NZ-271.8.2022

ODPOWIEDZI NA ZADANE PYTANIA DO SPECYFIKACJI WARUNKÓW ZAMÓWIENIA

„Raciborskie Centrum Aktywnej Integracji Społecznej – Budowa obiektu z wyposażeniem” – lodowisko zadaszone ul. Zamkowa 4 w Raciborzu.

Na rysunku nr 2 zaznaczono „bandy+szyba pleks” i oraz „bandy + siatka”:

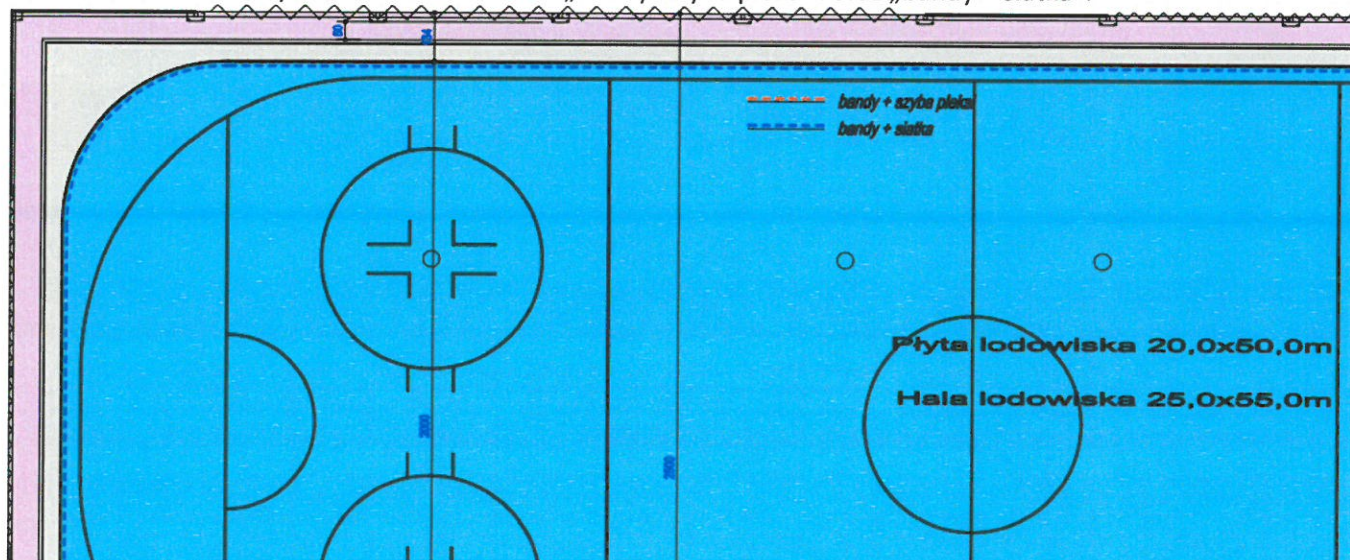
Prosimy o doprecyzowanie czy należy przyjąć w wycenie wykonanie nadbudów ponad bandami oraz siatek zabezpieczających zgodnie z rysunkiem. Jeżeli tak to proszę o wskazanie parametrów, w przypadku szyby pleksi jej grubość wysokość a w przypadku siatki grubość sznurka, rozmiar oczka oraz wysokość.

Zamawiający wymaga, aby nadstawa z bezpiecznego litego oszklenia akrylowego 15 mm, wysokość 1800 mm nad nadprożem. Lity akryl należy osadzić w górnej części wspornika do maksymalnej głębokości 100 mm i mocować za pomocą plastikowych zacisków i śrub M10. Połączenia między szybami należy osłonić za pomocą specjalnych szyn H o szerokości 100 mm. Pomiedzy szybami nie może być profilu metalowego.

Siatki ochronne o wysokości 1,8m ponad bandy. Siatki ochronne w kolorze białym o rozmiarze oczka 45x45 mm i grubości sznurka 3 mm. Siatki należy zawiesić na stalowych specjalnych profilach kwadratowych, linach, karabińczykach, które odwzorują kształt bandy.
